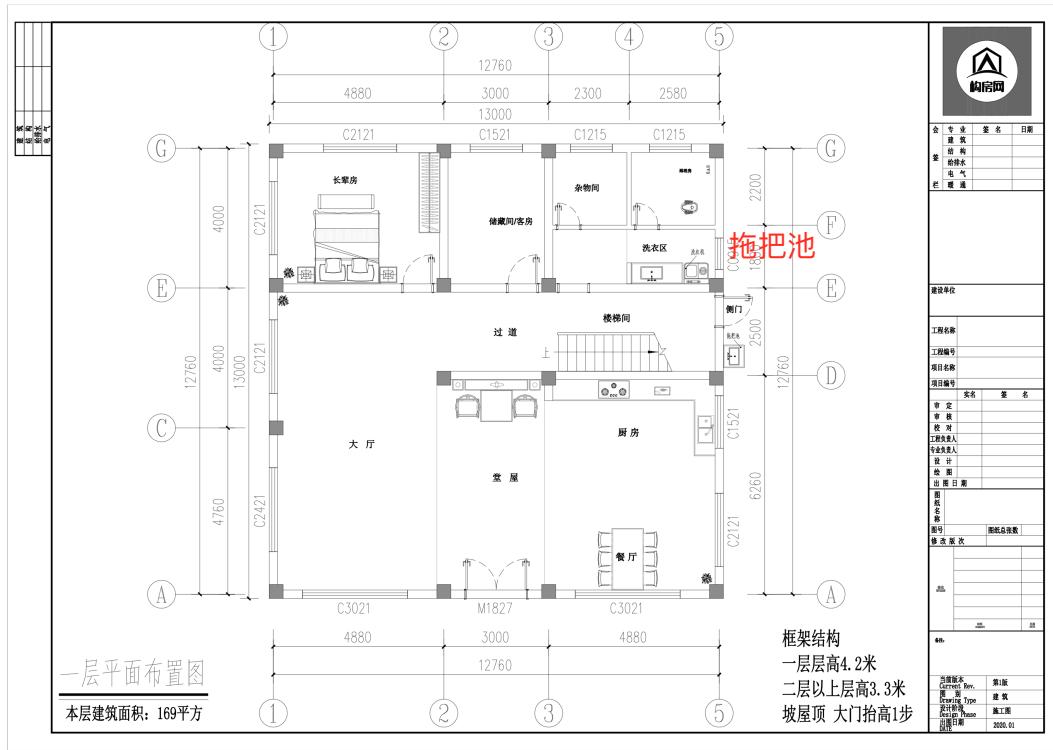
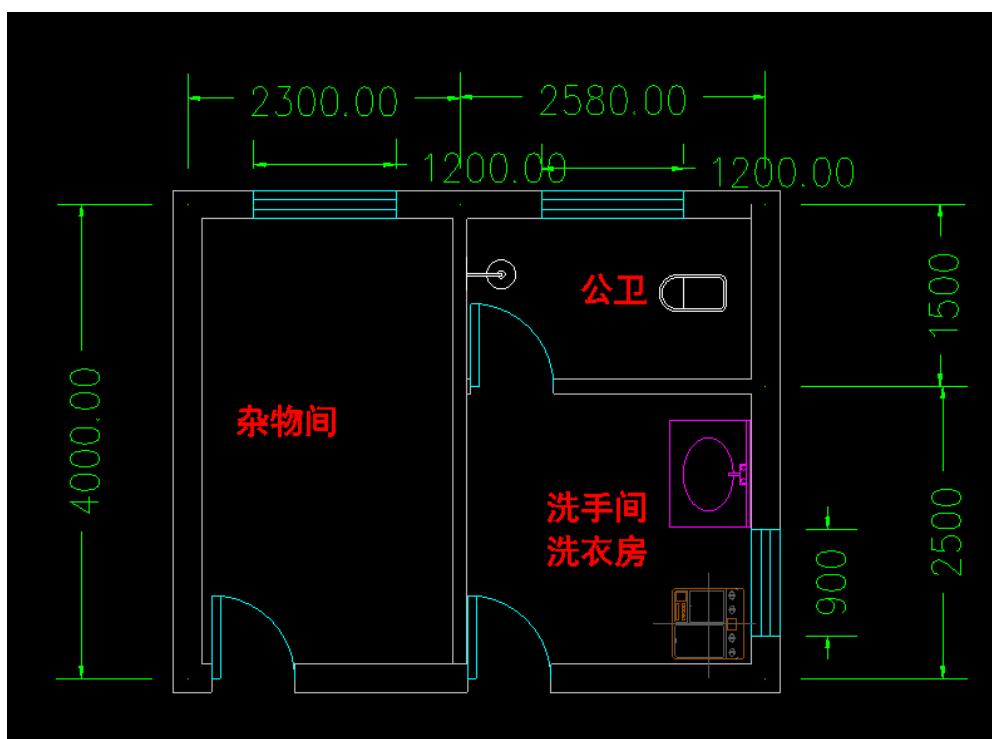
1.一楼的户外水龙头（拖把池）可放卫生间正外面。不要离门太近。

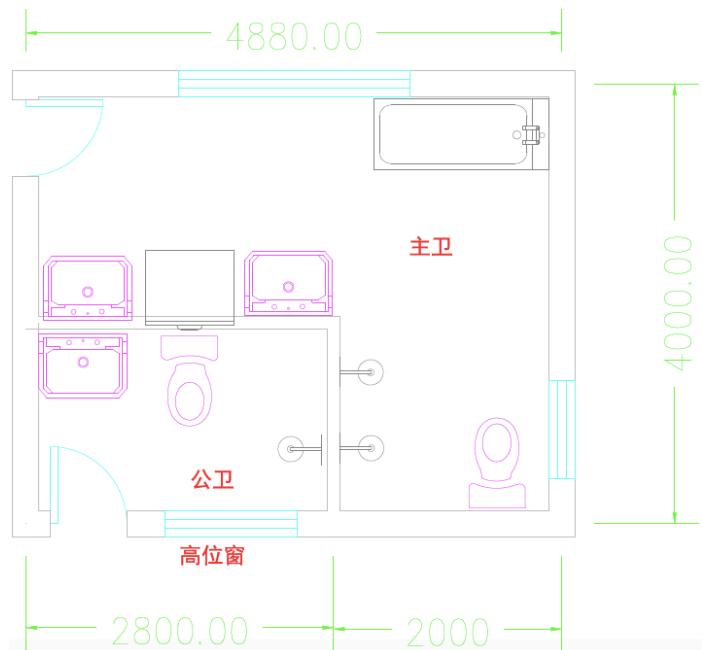
5.一楼楼梯口的第一二梯角落可以设计成弧形（如图）
